改善箇所説明図②

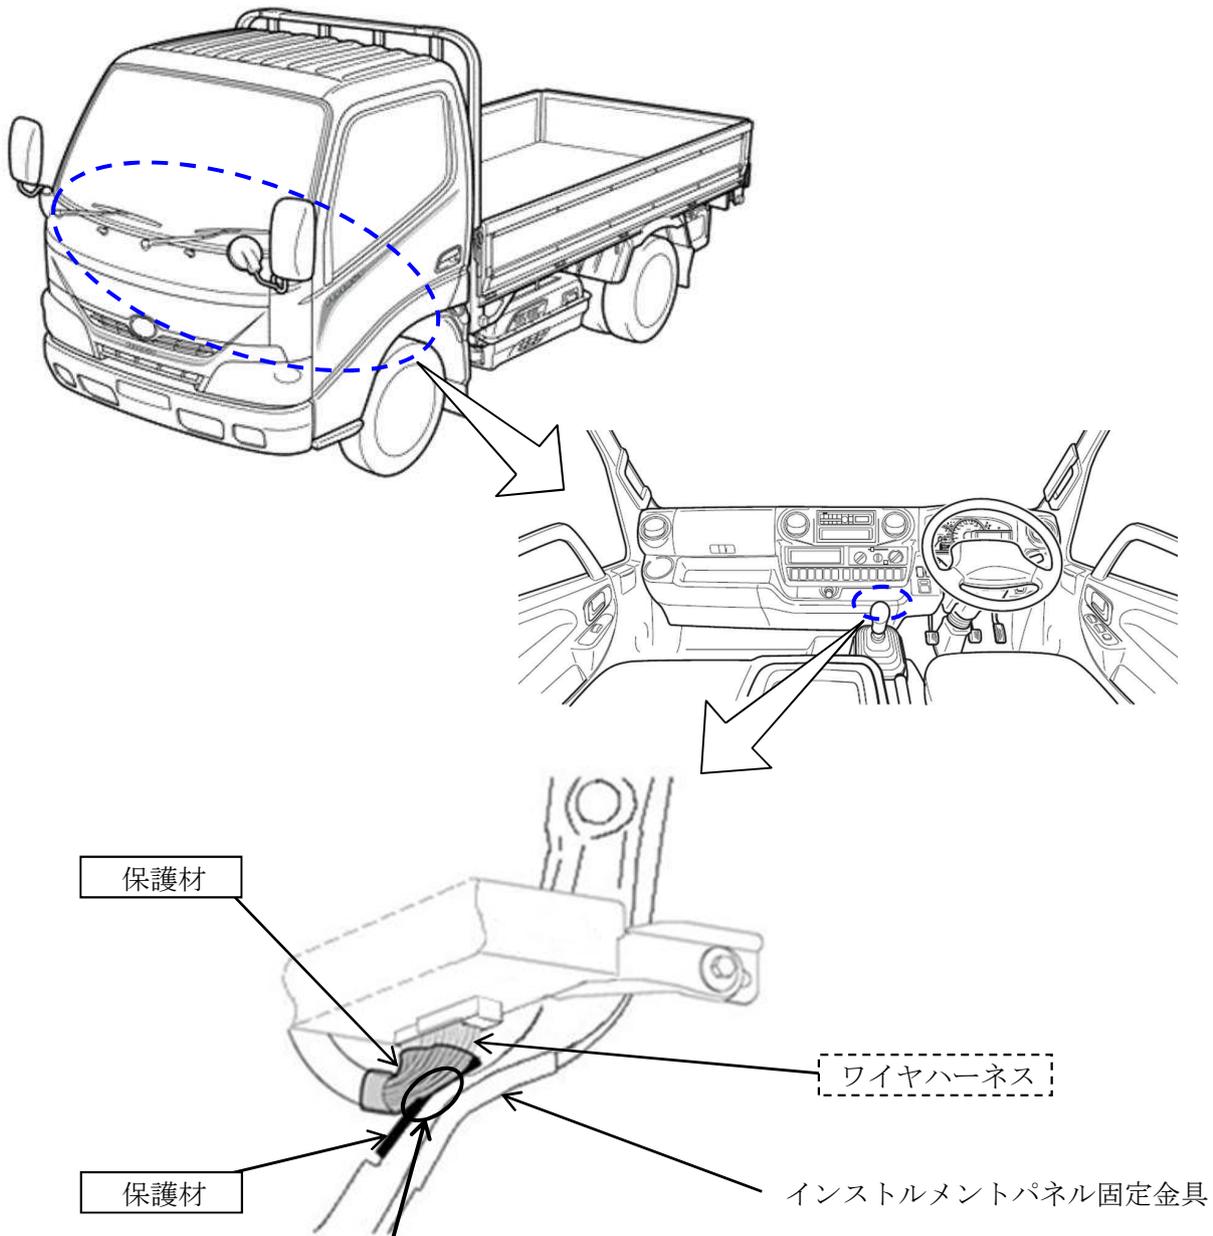
注： 内は追加する部品を示す。
 内は損傷している場合、補修する部品を示す。

基準不適合発生箇所

小型トラックにおいて、インストルメントパネルを固定している金具の端部処理が不適切なため、周囲に配索されたワイヤハーネスが干渉しているものがある。そのため、走行時の振動で被覆が損傷し、ワイヤハーネスと金具がショートして、最悪の場合、ワイパー等の機器類の機能が停止したり、走行中エンストして再始動できなくなるおそれがある。

全車両、当該金具およびワイヤハーネスに保護材を取り付けるとともに、ワイヤハーネスを点検し、損傷している場合は補修をおこなう。

識別：改善済車両には車台番号打刻位置の上側に黄色ペイントを塗布する。
